Product Development Design Change Request
产品开发设计变更请求

26_002

Customer project Name/ 客户项目名称: JIM-493

DOC+SDPF UNIT: F01ZH003VK-00 SCR UNIT: F01ZH003VL-00

PDECR 26-002

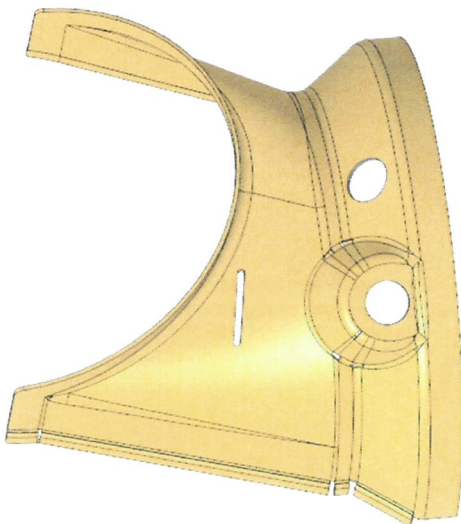
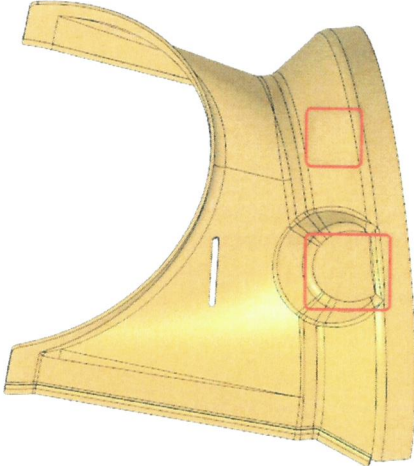
零件号	零件名称	Project	样件阶段	变更来源
F01Z510364-00	INLET CONE	JIM 493	A	BOSCH/Customer
变更前		变更后		
变更描述	  F01Z5102D0 F01Z510364-00			
变更原因	客户要求取消温度传感器及NOX传感器，因此端锥孔堵上；			
风险点（影响）	无			
验证方法	无

PDECR 26-002

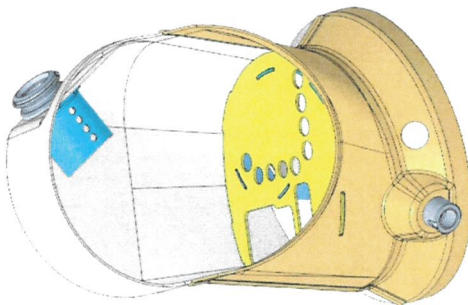
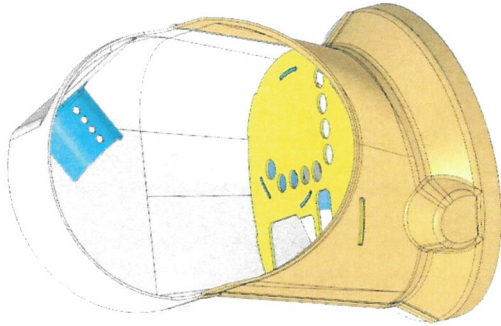
零件号		零件名称	Project	样件阶段	变更来源
F01Z5103JA-00		SLEEVE	JIM 493	A	BOSCH/Customer
		变更前			
		变更后			
变更描述	 F01Z5101BH		 F01Z5103JA-00		
变更原因	客户要求取消尿素喷嘴，因此混合器尿素喷嘴孔堵上；				
风险点（影响）	无				
验证方法	无

PDECR 26-002

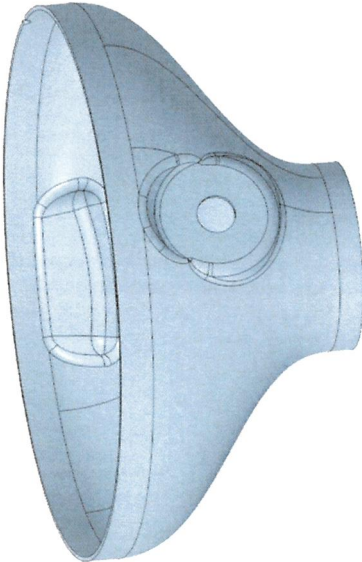
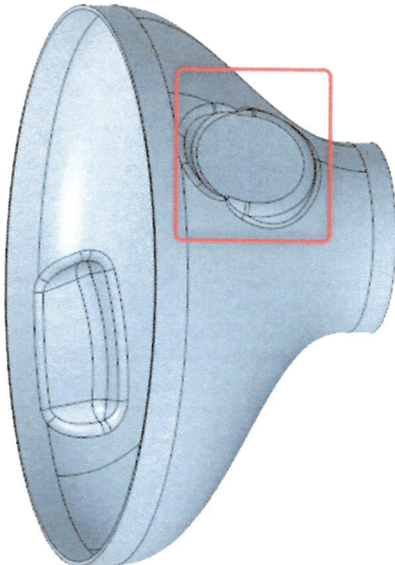
零件号		零件名称	Project	样件阶段	变更来源
F01Z5103JB-00		SLEEVE	JIM 493	A	BOSCH/Customer
		变更前	变更后		
变更描述					
	F01Z510266		F01Z5103JB-00		
变更原因	客户要求取消尿素喷嘴，因此混合器尿素喷嘴孔堵上；				
风险点（影响）	无				
验证方法	无

PDECR 26-002

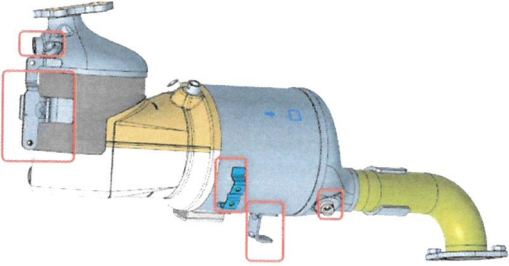
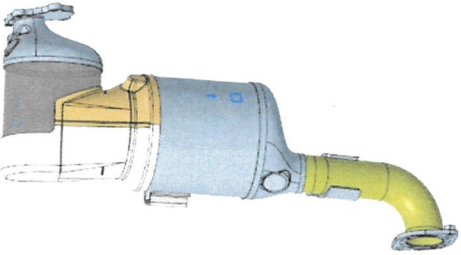
零件号	零件名称	Project	样件阶段	变更来源
F01Z5019C0-00	SLEEVE	JIM 493	A	BOSCH/Customer
变更前		变更后		
变更描述				
	 F01Z5017W6		 F01Z5019C0-00	
变更原因	取消混合器尿素喷嘴座，压差座及T5温度传感器座；			
风险点（影响）	无			
验证方法	无

PDECR 26-002

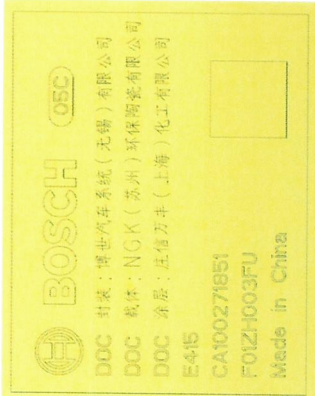
零件号	零件名称	Project	样件阶段	变更来源
F01Z510367-00	CONE	JIM 493	A	BOSCH/Customer
变更前		变更后		
变更描述	  F01Z51025W F01Z510367-00			
变更原因	客户要求取消压差传感器，因此端锥孔堵上；			
风险点（影响）	无			
验证方法	无

PDECR 26-002

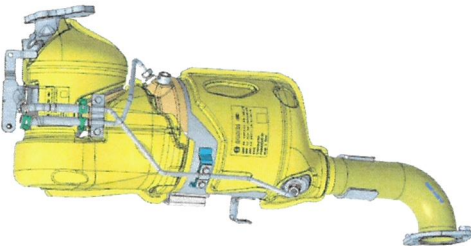
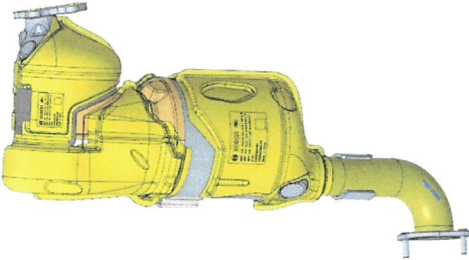
零件号		零件名称	Project	样件阶段	变更来源
		DOC+SDPF WELDING	JIM 493	A	BOSCH/Customer
		变更前			
变更描述		 F01Z5017W5  F01Z5019BZ-00			
变更原因		1.客户要求取消DOC DPF催化剂及衬垫； 2.取消压差支架，取消温度.NOX及压差传感器座，取消尿素喷嘴；			
风险点（影响）		无			
验证方法		无

PDECR 26-002

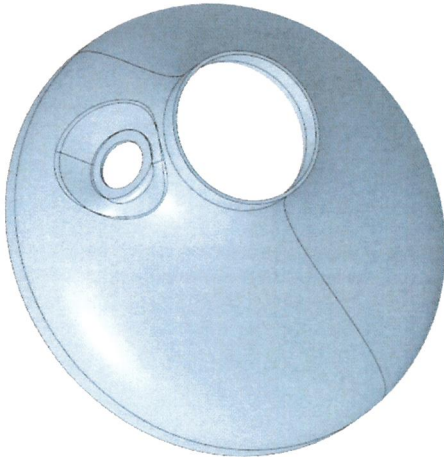
零件号	零件名称	Project	样件阶段	变更来源
		INSULATION	JIM 493	A	BOSCH/Customer
	变更前				
变更描述	 F01Z5018AW F01Z5018AZ		 F01Z5019C1-00 F01Z5019C2-00		
	保温铭牌信息更改;				
	无				
	无

PDECR 26-002

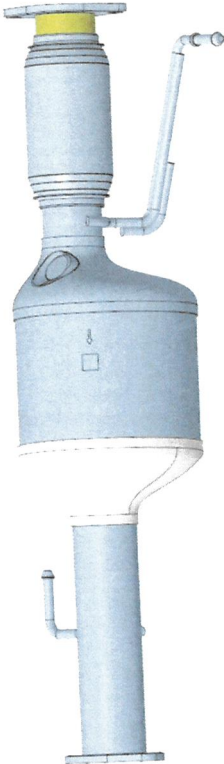
零件号	零件名称	Project	样件阶段	变更来源
	F01Z5103JC-00	CONE	JIM 493	A	BOSCH/Customer
	变更前		变更后		
变更描述	 F01Z5102CY		 F01Z5103JC-00		
变更原因	客户要求取消压差传感器，因此端锥孔堵上；				
风险点（影响）	无				
验证方法	无

PDECR 26-002

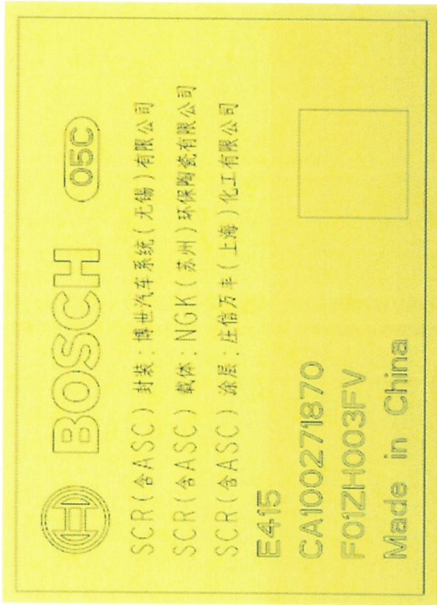
零件号	零件名称	Project	样件阶段	变更来源
F01Z5103JD-00	OUTLET PIPE	JIM 493	A	BOSCH/Customer
变更前		变更后		
变更描述	  F01Z5101D5 F01Z5103JD-00			
变更原因	客户要求取消压差传感器，因此端锥孔堵上；			
风险点（影响）	无			
验证方法	无

PDECR 26-002

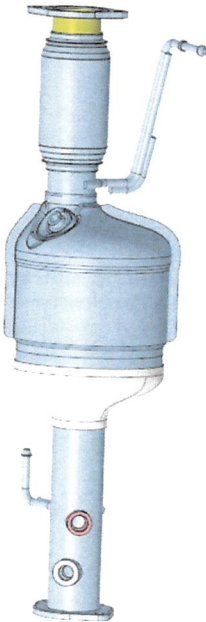
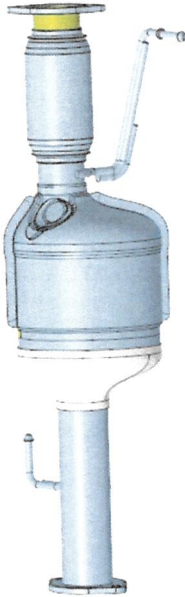
零件号	零件名称	Project	样件阶段	变更来源
F01Z5019C3-00	SCR WELDING	JIM 493	A	BOSCH/Customer
变更前		变更后		
变更描述	 			
变更原因	F01Z5017W9 F01Z5019C3-00			
风险点（影响）	1.客户要求取消SCR催化剂及衬垫； 2.取消温度.NOX及PM传感器座；			
验证方法	无 无
